リコール届出日：令和4年5月19日

リコール届出番号	外-3403	リコール開始日	令和4年5月19日
届出者の氏名又は名称	フォルクスワーゲングループ ジャパン株式会社 代表取締役 マティアス シェーパース	製作国：英国 製作者名：ベントレー モーターズ リミテッド 問合せ先：ベントレーコール(フリーダイヤル) 0120-97-7797	
不具合の部位（部品名）	座席（ベースフレーム）		
基準不適合状態にあると認める構造、装置又は性能の状況及びその原因	後席のスライド式シートレールにおいて、レールのアライメントが不整合な状態で取付けられ、座席固定溝の位置が僅かにずれているため、座席が確実に固定されていないものがある。そのため、衝突時に座席が動き、最悪の場合、乗員が負傷するおそれがある。また、当該レール後端にストッパーが取付けられていないものがあり、座席を最後位置に移動した場合、カーペットを傷付けることがある。		
改善措置の内容	全車両、後席シートレールの取付けを修正しアライメントを整え、座席固定溝を適切な位置に修正する。また、当該レール後端のストッパーを点検し、取付けられていない場合は取付け、カーペットに傷が付いている場合は修理を行う。		
不具合件数	0件	事故の有無	なし
発見の動機	本国からの情報による。		
自動車使用者及び自動車特定整備事業者に周知させるための措置	<ul style="list-style-type: none"> ・ 使用者：ダイレクトメール、電話、または訪問等により通知する。 ・ 自動車特定整備事業者：日整連発行の機関誌に掲載する。 ・ 弊社インターネットホームページに掲載する。

改善箇所説明図

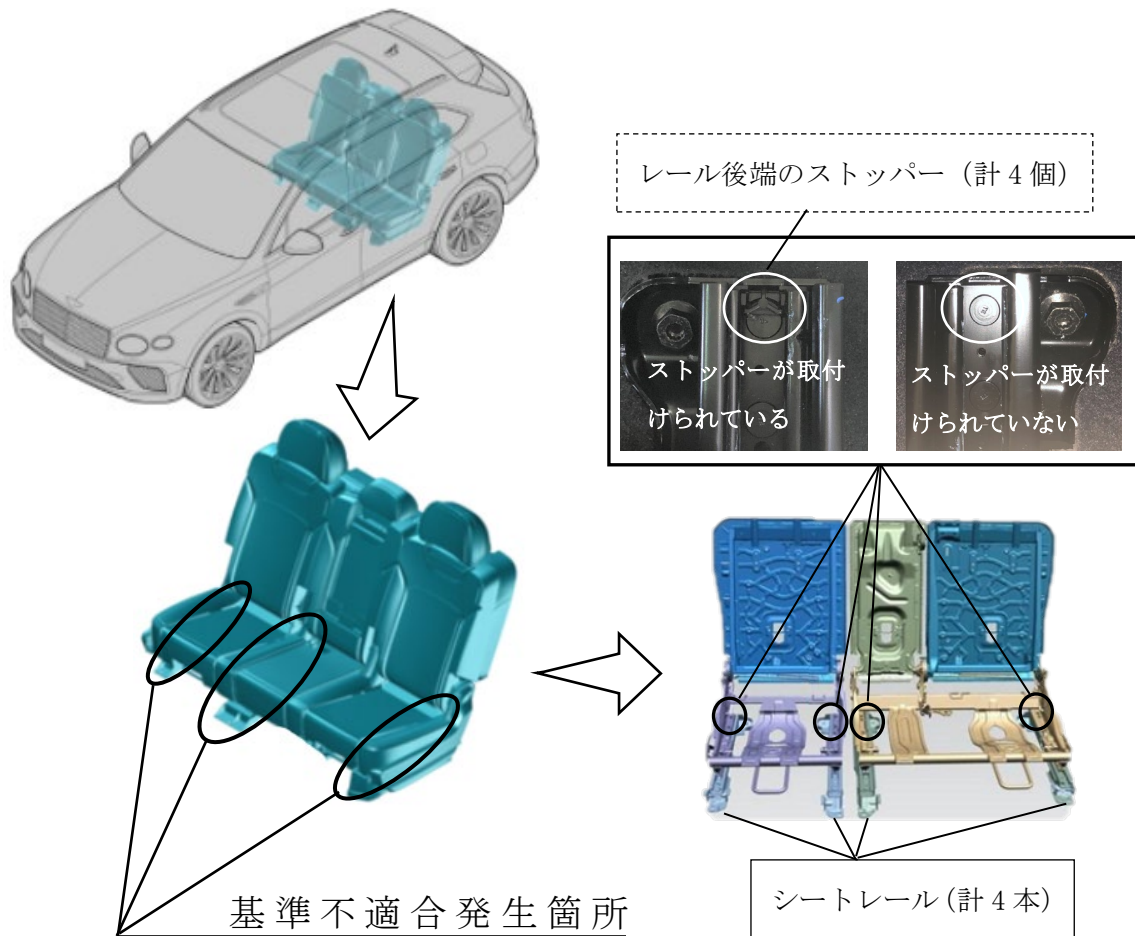
後席のスライド式シートレールにおいて、レールのアライメントが不整合な状態で取付けられ、座席固定溝の位置が僅かにずれているため、座席が確実に固定されていないものがある。そのため、衝突時に座席が動き、最悪の場合、乗員が負傷するおそれがある。また、当該レール後端にストッパーが取付けられていないものがあり、座席を最後位置に移動した場合、カーペットを傷付けることがある。

全車両、後席シートレールの取付けを修正しアライメントを整え、座席固定溝を適切な位置に修正する。また、当該レール後端のストッパーを点検し、取付けられていない場合は取付け、カーペットに傷が付いている場合は修理を行う。

注： は、取付けを修正する部品を示す。

は、点検結果により取付ける部品を示す。

識別：運転席の内側のシートレールに黄色のペイントを塗布する。
